Avis de l'Autorité environnementale

Objet : avis de l'Autorité environnementale sur le projet d'extension de la zone commerciale du champ du roy situé sur les communes de Chambry et de Laon (02)
Réf : 2017-0232

AXONOMETRIE - Projet

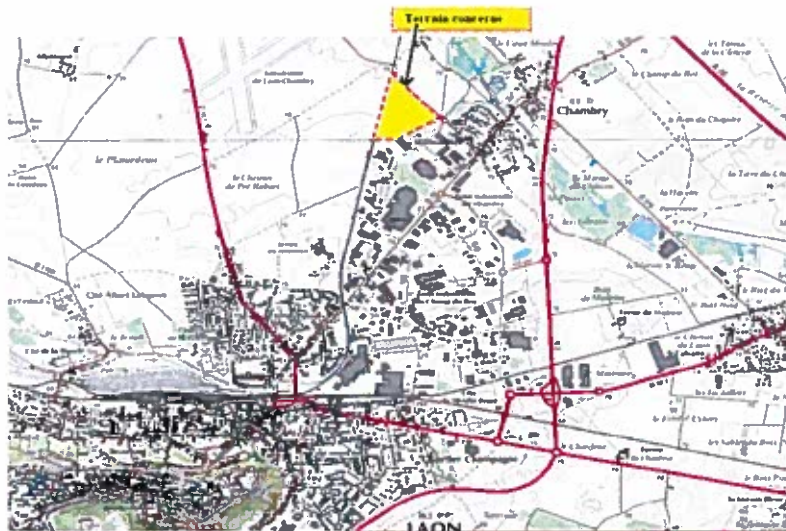
La logique commerciale retenue conduit à aligner les aménagements le long de la rue Descartes, en implantant une passerelle au-dessus d'un fossé existant qui est conservé. Cette passerelle débouche sur un giratoire desservant les différentes zones de stationnement pour un total de 1030 places de parking. On peut noter que le giratoire existant situé à l'angle de la parcelle du projet et de la rue du 08 mai 1945 (RD 541) aurait pu assurer cette fonction de desserte, ce qui aurait permis de séparer les flux piétons (via la passerelle et l'artère centrale de la zone) et les flux automobiles (via les voiries latérales).

L'ampleur de l'offre de stationnement créée, la faible porosité piétonne entre les deux parties de la zone commerciale, via les seuls trottoirs d'une passerelle carrossable, et l'absence d'un plan dédié aux cheminements sur l'intégralité du parc commercial indiquent en l'occurrence que le projet sera générateur d'un trafic routier important. Il aurait pu, au contraire, être conçu de manière à rendre la totalité de la zone accessible aux transports collectifs et aux modes doux. Appréhender le projet sous l'angle de la restructuration d'un parc d'activités vieillissant aurait permis d'optimiser le foncier et les déplacements.

Le bâtiment principal présentera une hauteur de 10,20 mètres à l'acrotère, les quatre autres bâtiments positionnés sur le quart sud-ouest de l'extension auront des formes cubiques ou trapézoïdales et présenteront des hauteurs plus faibles de 6 à 7 mètres. Le gabarit des bâtiments reste similaire avec ceux existants sur la zone commerciale, ce qui permettra en effet de s'accorder avec le voisinage immédiat. Cependant, aucune réflexion n'est menée en ce qui concerne le grand paysage, les vues en entrée de ville et celles depuis le point culminant de la cathédrale de Laon, qui auraient pu justifier une harmonisation des couleurs. Par ailleurs, l'insertion paysagère à partir des plaines cultivées à l'ouest mériterait d'être travaillée.
